DODATEK č. 2 ke SMLOUVĚ O DÍLO

„ZŠ Norbertov - vybudování venkovního sportoviště“

1. Účelem Dodatku sjednání změn díla o práce a dodávky uvedené ve změnových listech č. 4 až č. 31, a to z důvodů uvedených v jednotlivých změnových listech.

Změnový list č. 04

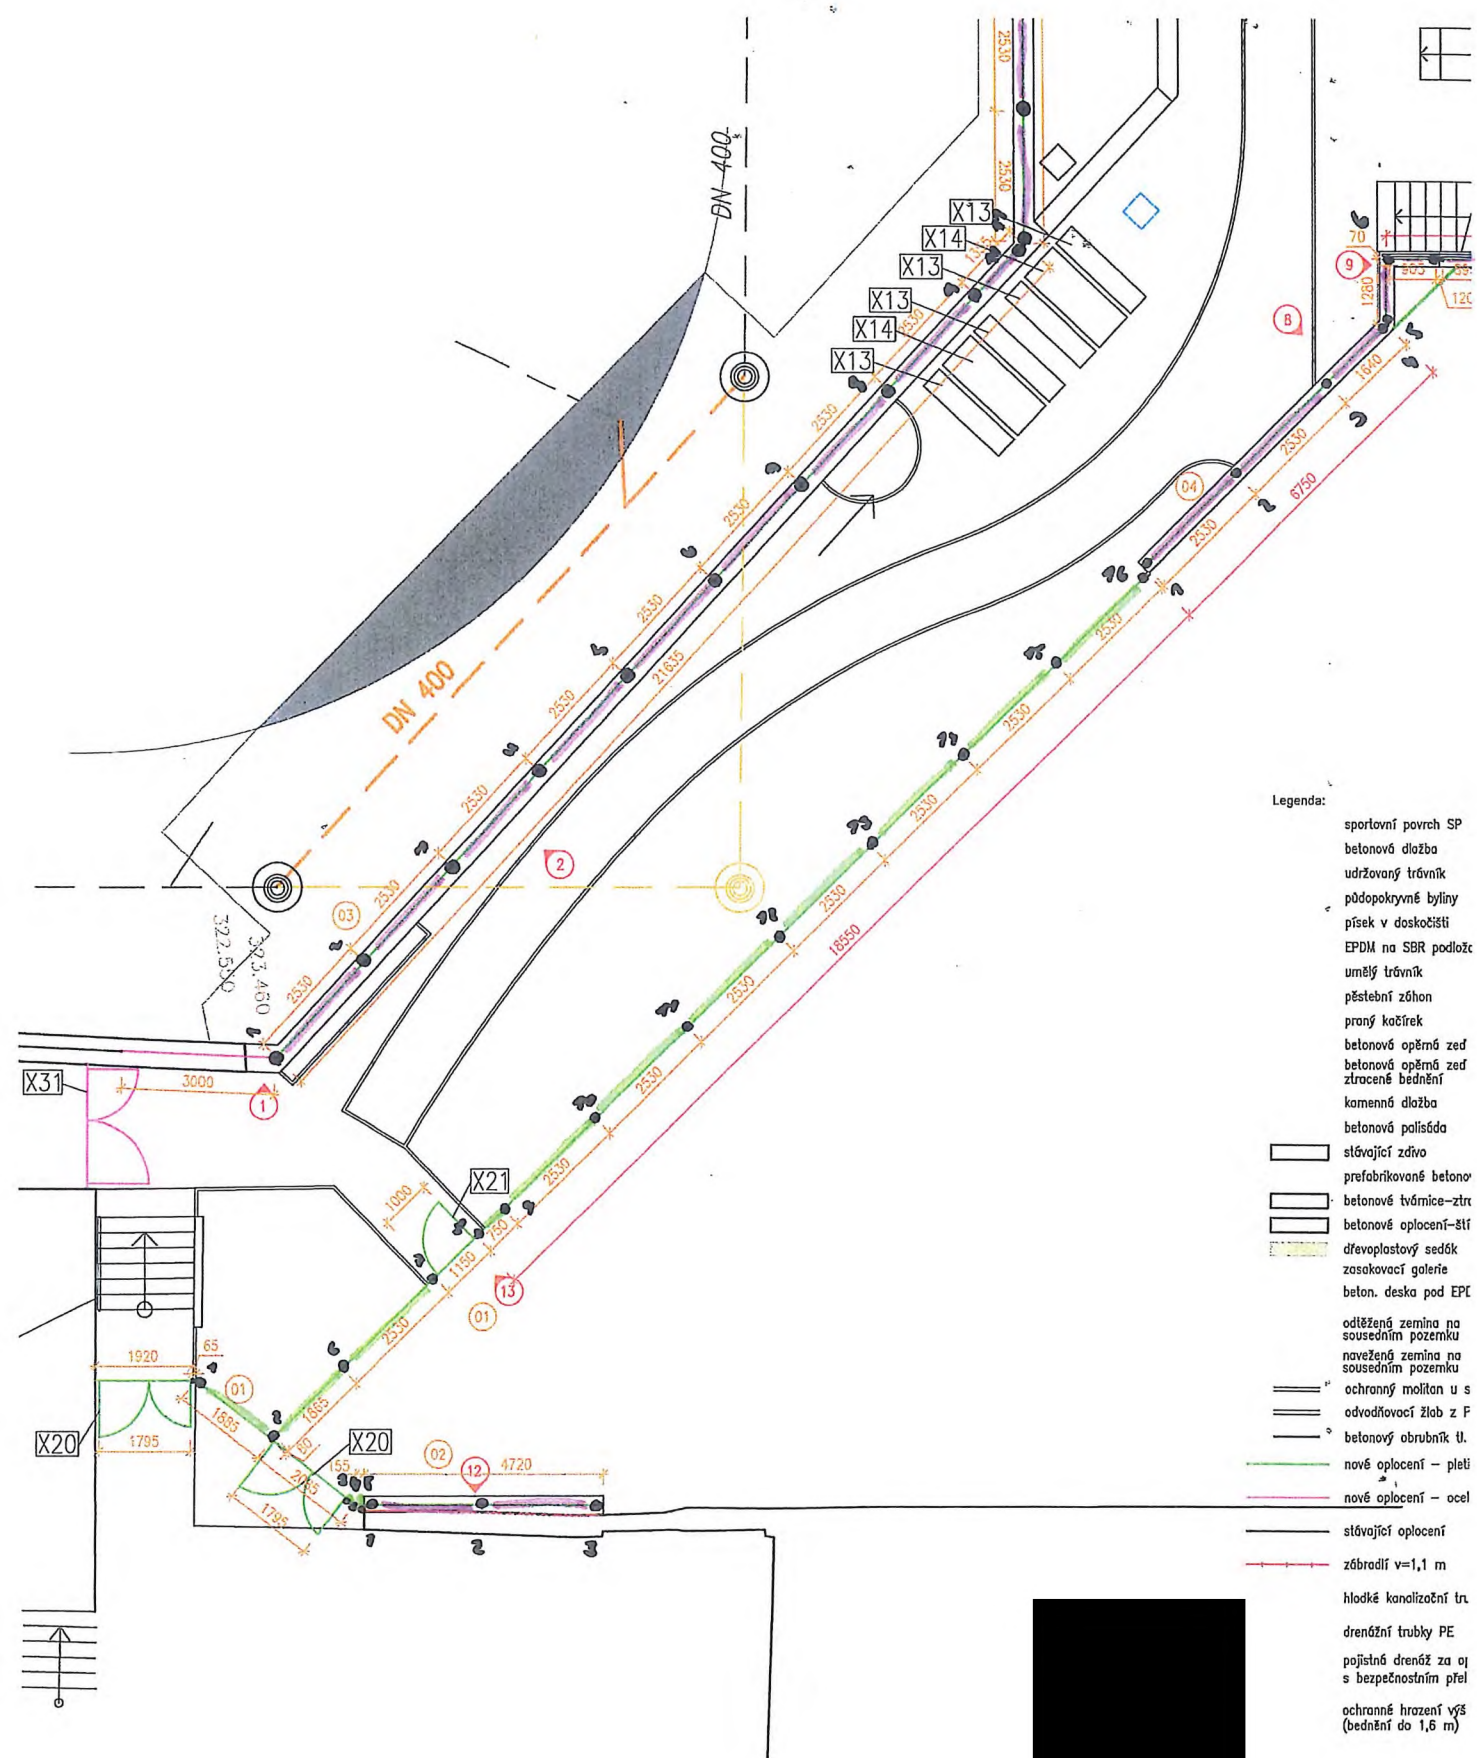
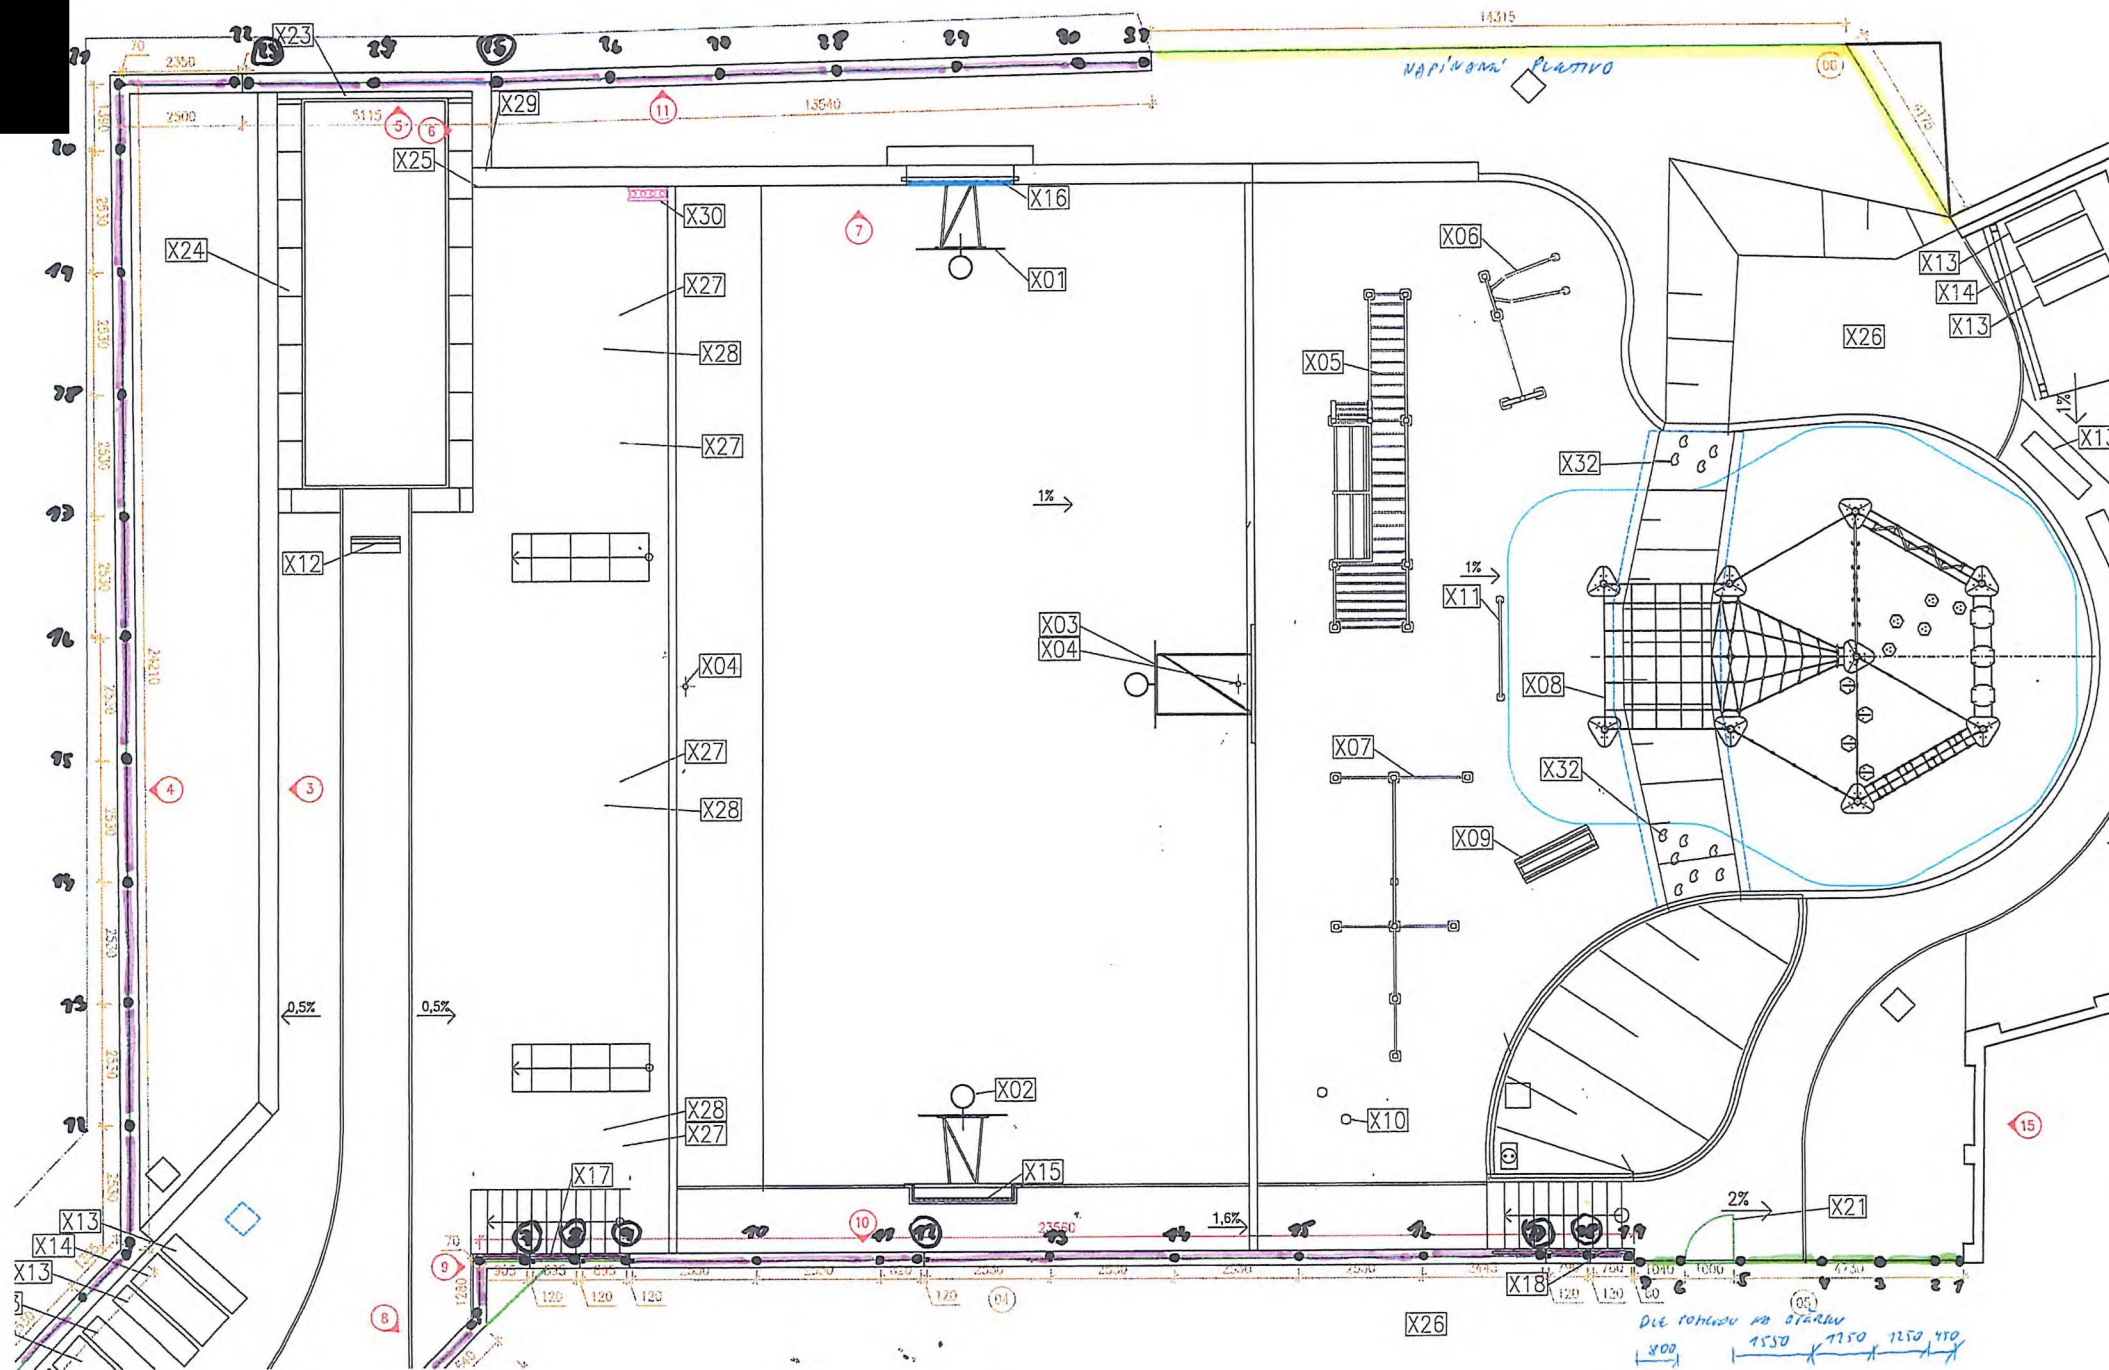
Na základě upřesnění objednatele a projektanta došlo k úpravě oplocení v SZ rohu, kde je dopočteno chybějící oplocení do terénu vč. výkopu a betonáže patek. Dopočteny jsou patky pro branky oplocení a branky. Odečítáme 1 ks branky X31, která je ve výkazu vykázána 2 ks.

Změnový list č. 06

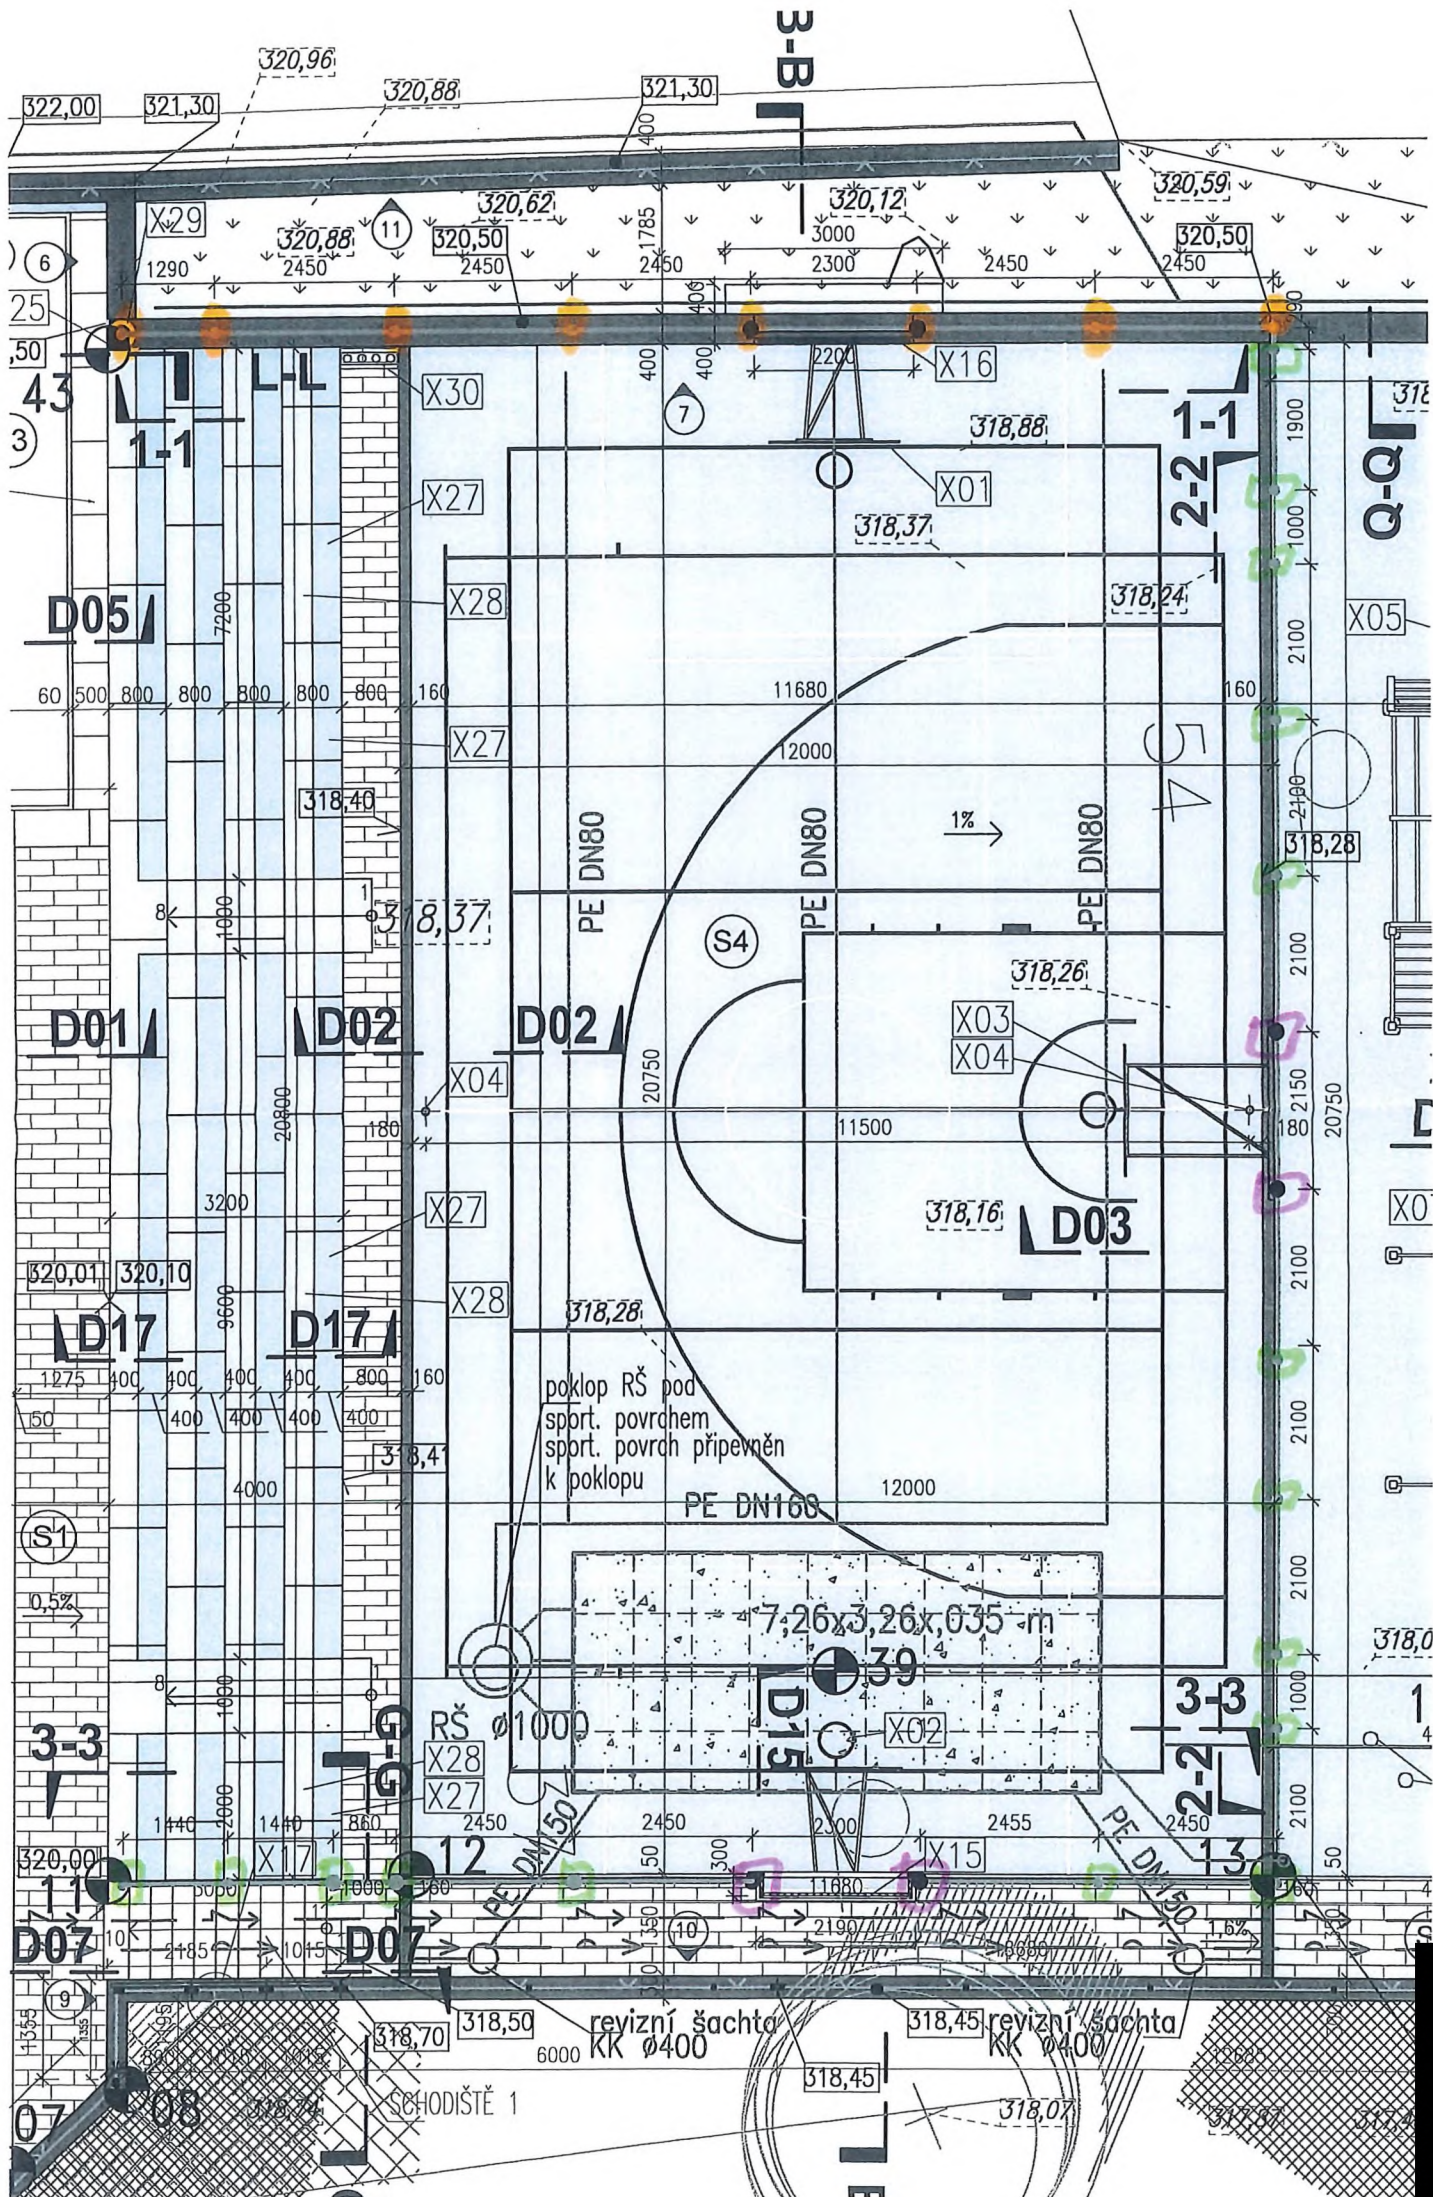
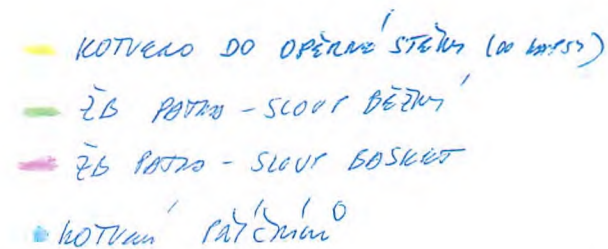
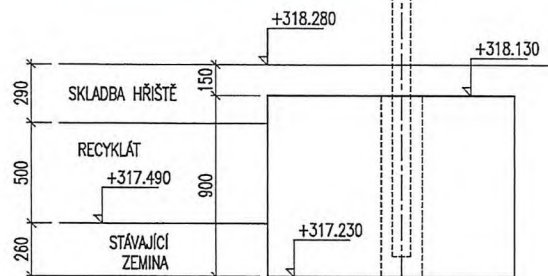
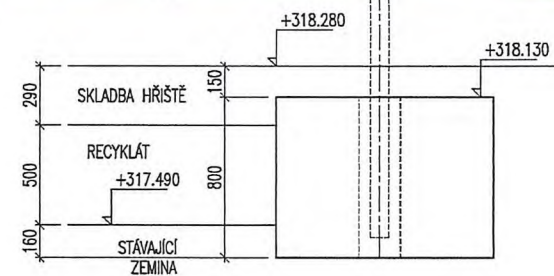
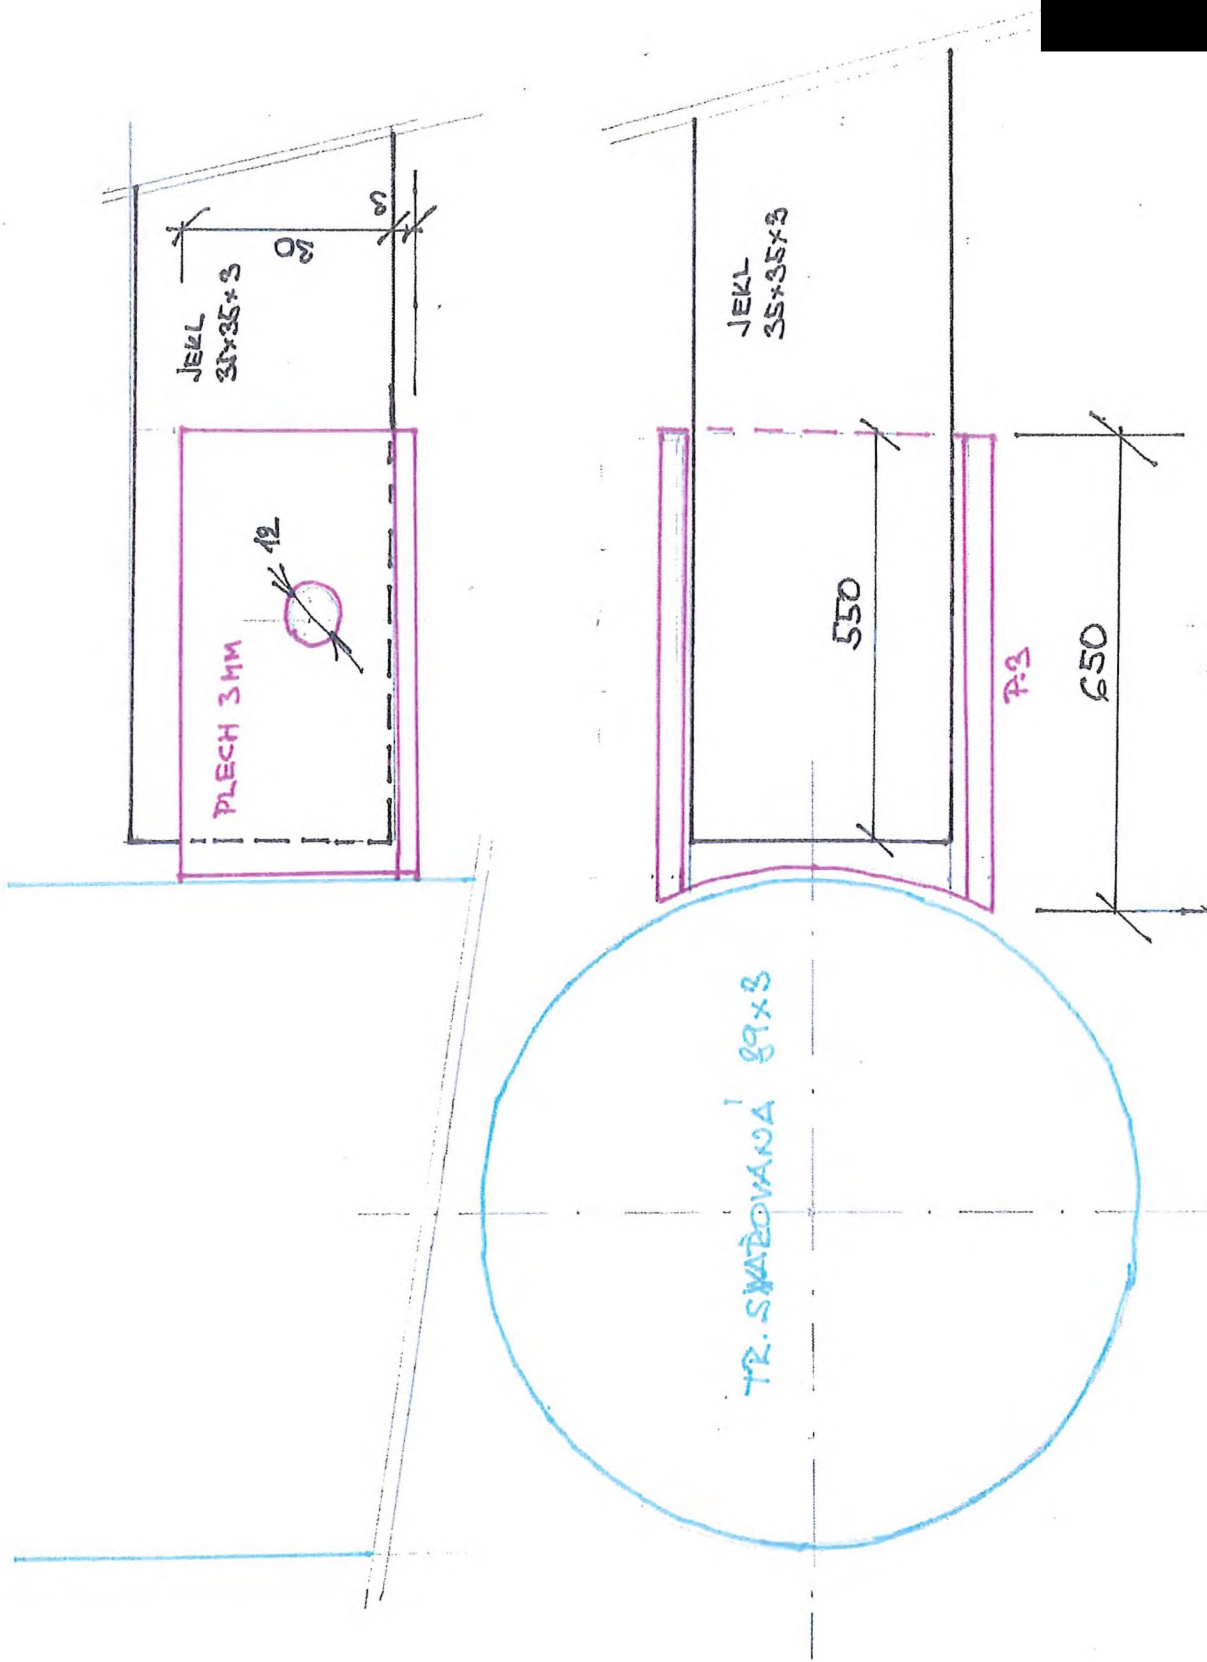
Dopočet betonových patek pro sloupky hrazení, které chybí ve výkazu výměr vč. zemních prací. Doplnění pomocných ocelových konstrukcí k hrazení vč. chybějícího zinkování. Dopočet vytvoření kapes v betonových patkách a opěrný zdi pro osazení ocelových sloupů.
